Comune di Lugo di Vicenza (VI)

PIANO DI ELIMINAZIONE DELLE BARRIERE ARCHITETTONICHE

BELLINI, via

SCHEDE DEGLI INTERVENTI

066

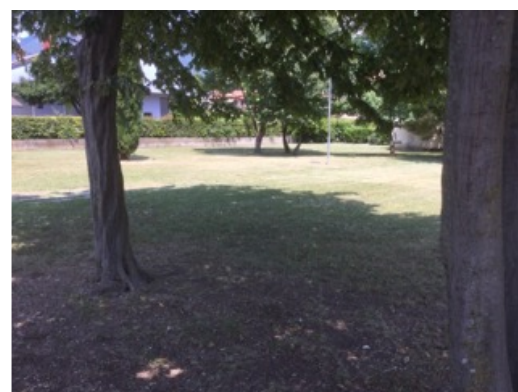
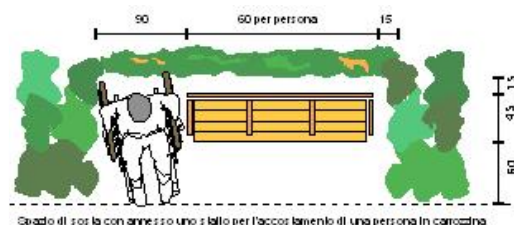
Assenza di panca per la seduta

Inserimento di panchina da esterni.

Le caratteristiche dimensionali della seduta saranno le seguenti:

- altezza 42 cm ca.;
- profondità 40-50 cm;
- braccioli alti 20-25 cm sopra il livello di seduta, estesi oltre il margine frontale;
- schienale inclinato (10°), come il piano di seduta (5°), per aiutare l'utente ad alzarsi;
- profondità dello spazio vuoto sotto la sedia ≥ 10 cm per permettere di puntare le gambe quando ci si alza;
- carico almeno 115 Kg (per posto di seduta).

Le gambe d'appoggio non dovranno ostacolare l'accostamento di una sedia a ruote, per il quale si dovrà inoltre prevedere uno spazio libero di almeno 90 x 90 cm adiacente alla seduta stessa

067

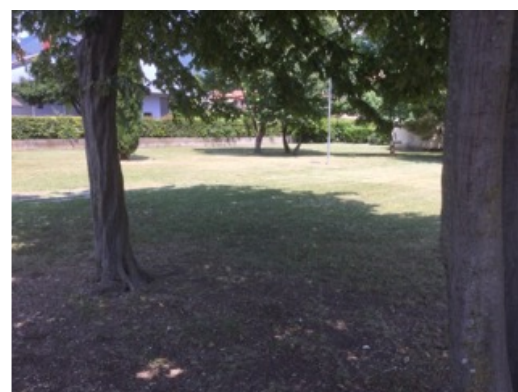
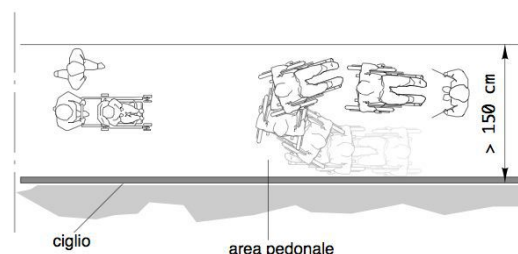
Assenza di percorso a raso

Nuova realizzazione di marciapiedi a raso con le seguenti caratteristiche:

- altezza massima 2,5 cm dal piano carrabile;
- larghezza minima 150 cm; in presenza di cospicuo flusso pedonale è consigliata larghezza 200 cm; è ammessa larghezza minima 100 cm solo in caso di restrizioni puntuali o di breve lunghezza (massimo 10 m);
- pendenza longitudinale 5% (massimo 8%);
- pendenza trasversale 1%;
- altezza minima libera da ostacoli 220 cm da piano di calpestio;
- finitura tale da rendere il piano di calpestio accessibile.

068

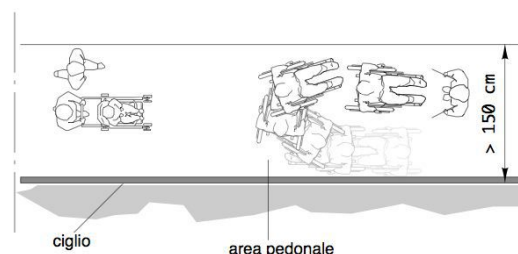
Percorso a raso con sconnessioni, buche, mancata finitura, deformazioni

Adeguamento del percorso tramite **demolizione e rifacimento del marciapiedi a raso**, con le seguenti caratteristiche:

- altezza massima 2,5 cm dal piano carrabile;
- larghezza minima 150 cm; in presenza di cospicuo flusso pedonale è consigliata larghezza 200 cm; è ammessa larghezza minima 100 cm solo in caso di restrizioni puntuali o di breve lunghezza (massimo 10 m);
- pendenza longitudinale 5% (massimo 8%);
- pendenza trasversale 1%;
- altezza minima libera da ostacoli 220 cm da piano di calpestio;
- finitura tale da rendere il piano di calpestio accessibile.

069

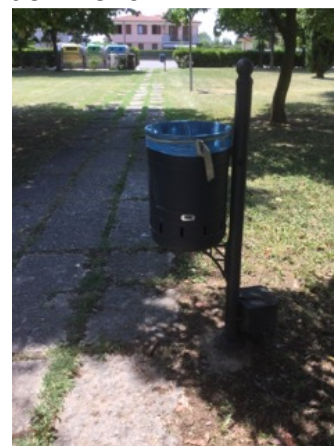
Ostacolo costituito da **cestino getta rifiuti**

Ricollocare il cestino getta rifiuti verso il margine esterno o interno, qualora possibile, del percorso pedonale in modo da non costituire intralcio per le persone non vedenti e sub vedenti o persone anziane accompagnate.

070

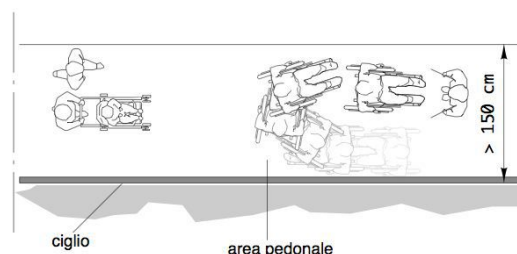
Percorso a raso con sconnessioni, buche, mancata finitura, deformazioni

Adeguamento del percorso tramite **demolizione e rifacimento del marciapiedi a raso**, con le seguenti caratteristiche:

- altezza massima 2,5 cm dal piano carrabile;
- larghezza minima 150 cm; in presenza di cospicuo flusso pedonale è consigliata larghezza 200 cm; è ammessa larghezza minima 100 cm solo in caso di restrizioni puntuali o di breve lunghezza (massimo 10 m);
- pendenza longitudinale 5% (massimo 8%);
- pendenza trasversale 1%;
- altezza minima libera da ostacoli 220 cm da piano di calpestio;
- finitura tale da rendere il piano di calpestio accessibile.

072

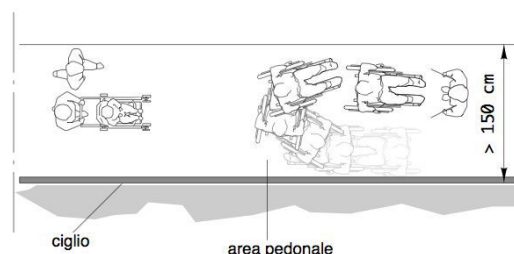
Assenza di percorso **in rilevato**

Nuova realizzazione di marciapiedi in rilevato, con le seguenti caratteristiche:

- altezza massima 12 cm dal piano carrabile;
- larghezza minima 150 cm; in presenza di cospicuo flusso pedonale è consigliata larghezza 200 cm; è ammessa larghezza minima 100 cm solo in caso di restrizioni puntuali o di breve lunghezza (massimo 10 m);
- pendenza longitudinale 5% (massimo 8%);
- pendenza trasversale 1%;
- altezza minima libera da ostacoli 220 cm da piano di calpestio;
- finitura tale da rendere il piano di calpestio accessibile.

073

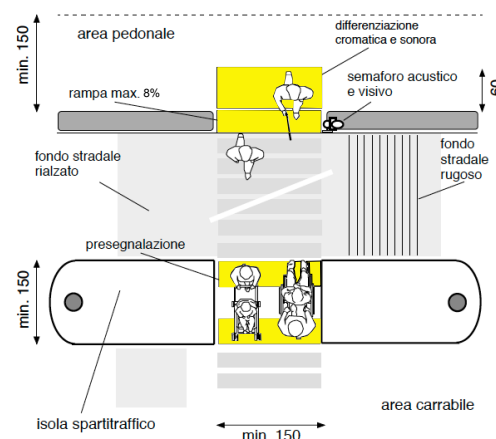
Assenza di **segnalazione tattile** per non vedenti in prossimità di **attraversamento pedonale** posto in **senso ortogonale al senso di marcia**.

Adeguamento di attraversamento pedonale tramite **nuova realizzazione di segnaletica tattile** a pavimento (segnale pericolo valicabile), **posta trasversalmente alla direzione** di marcia. La segnaletica tattile di profondità 40 cm e larghezza uguale alla zebratura, serve ad evidenziare la delimitazione tra sede pedonale e carrabile. In caso di isola salvagente, la segnaletica sarà ripetuta all'inizio e alla fine dell'isola come preavviso di attenzione; ciascuna di queste bande avrà una profondità minima di 40 cm.

075

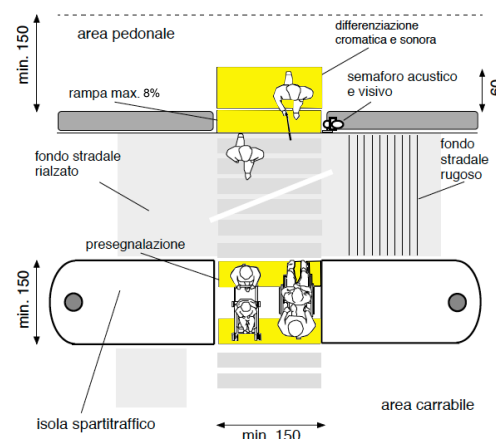
Assenza di **segnalazione tattile** per non vedenti in prossimità di **attraversamento** pedonale posto in **senso ortogonale al senso di marcia**.

Adeguamento di attraversamento pedonale tramite **nuova realizzazione di segnaletica tattile** a pavimento (segnale pericolo valicabile), **posta trasversalmente alla direzione** di marcia. La segnaletica tattile di profondità 40 cm e larghezza uguale alla zebra, serve ad evidenziare la delimitazione tra sede pedonale e carrabile. In caso di isola salvagente, la segnaletica sarà ripetuta all'inizio e alla fine dell'isola come preavviso di attenzione; ciascuna di queste bande avrà una profondità minima di 40 cm.
